Parecer nº 16/SE MAD/SUPRAM SUL - DRRA/2023

Parecer Técnico de LAS/RAS nº 16/SE MAD/SUPRAM SUL-DRRA/2023

EMPREENDEDOR: Detroit – Locação de Caçambas e Equipamentos Ltda

Detroit – Locação de Caçambas e Equipamentos Ltda. exerce as atividades de triagem e aterro de resíduos da construção civil nas Glebas 18 e 19 do imóvel denominado Fazenda Rex, na zona rural, no município de Poços de Caldas/MG.

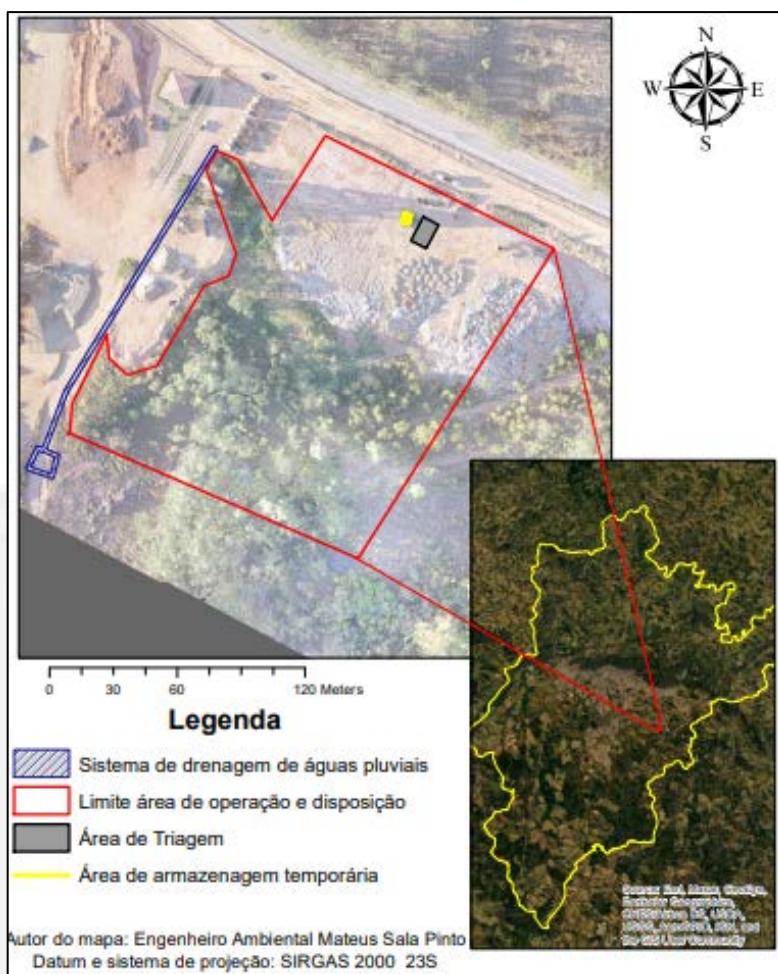
Mediante projeção no software *Google Earth* dos arquivos *.shp* encaminhados pelo empreendedor e anexos ao processo administrativo (Figura 1), foi verificado que a área pleiteada localiza-se no bioma Mata Atlântica, em área antropizada, tendo em vista o uso pretérito da área para atividades agrícolas. Há na área diretamente afetada das Glebas 18 e 19 a presença eucaliptos e na porção sudeste do terreno remanescentes de vegetação nativa da fitofisionomia Floresta Estacional Semidecidual Montana. O empreendimento está localizado às margens da Rodovia Geraldo Martins Costa (Rodovia do Contorno) e possui no seu entorno atividades minerárias, áreas de aterro de resíduos da construção civil Classe A e indústrias, além da presença na propriedade vizinha de uma nascente e um curso d'água sem denominação, cujas APPs são preservadas.

Na Figura 2 é apresentada a localização da área objeto de ampliação das atividades de triagem e aterro de resíduos da construção civil Classe A na Gleba 18 da Fazenda Rex, contígua a Gleba 19, onde nota-se a demarcação de toda a área em vermelho como área operacional e de disposição de resíduos, concluindo-se, portanto, pela ampliação da ADA no processo SLA nº 72/2023 uma vez que a porção sul desta Gleba 18 não foi objeto anterior de disposição de resíduos, conforme se observa na série histórica de imagens do *Google Earth* (Figura 3).

É possível observar, ainda, nas Figuras 1 e 2 divergências de informações quanto a real localização das áreas de triagem e de armazenamento temporário de resíduos não enquadrados na Classe A, já que na Figura 1 estas localizam-se na Gleba 19 (em rosa) e na Figura 2 estas situam-se na Gleba 18 (em preto e amarelo). Além disso, não constou nas plantas do imóvel georreferenciado, bem como no arquivo .shp do empreendimento, anexados ao processo, a configuração do aterro de resíduos na Gleba 18, ficando prejudicada a análise do processo.
